柏崎刈羽原子力発電所保安規定審査資料	
資料番号	TS-87
提出年月日	令和2年6月1日

柏崎刈羽原子力発電所7号炉

可燃性ガス濃度制御系の共用廃止に係る
保安規定第47条の変更について

東京電力ホールディングス株式会社

図1 可燃性ガス濃度制御系 系統概略図 (変更前)

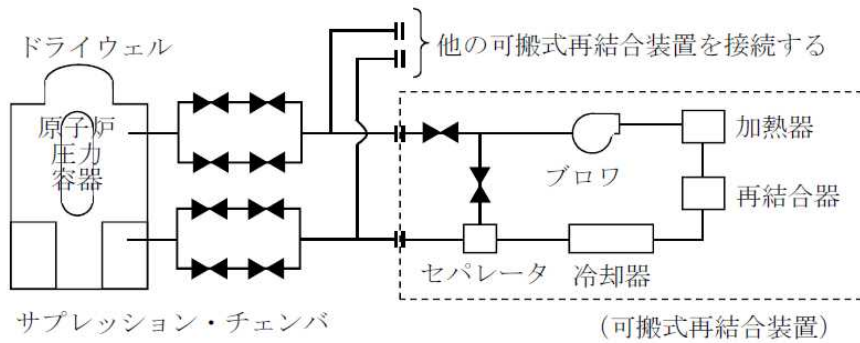
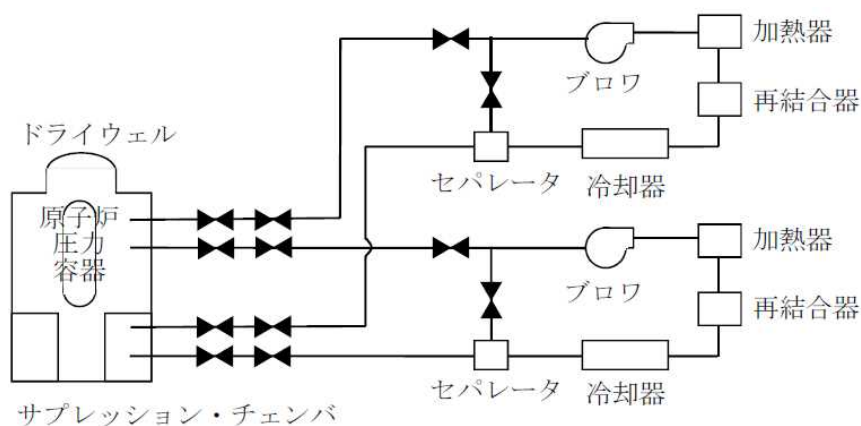
可燃性ガス濃度制御系については、保安規定第47条において「2系列が動作可能であること」を運転上の制限として定めている。また6号炉及び7号炉について、これまでは図1のように号炉間で共用する可搬式再結合装置を採用していたため、それをふまえた保安規定の記載内容となっていた。

新規制基準に係る設置変更許可において、図2のように、単一設計となっている配管の二重化を行うとともに、再結合装置を各号炉1台ずつ追加し、かつ常設設備に変更した。そのため、保安規定第47条について6号炉及び7号炉の共用に係る記載を廃止する。
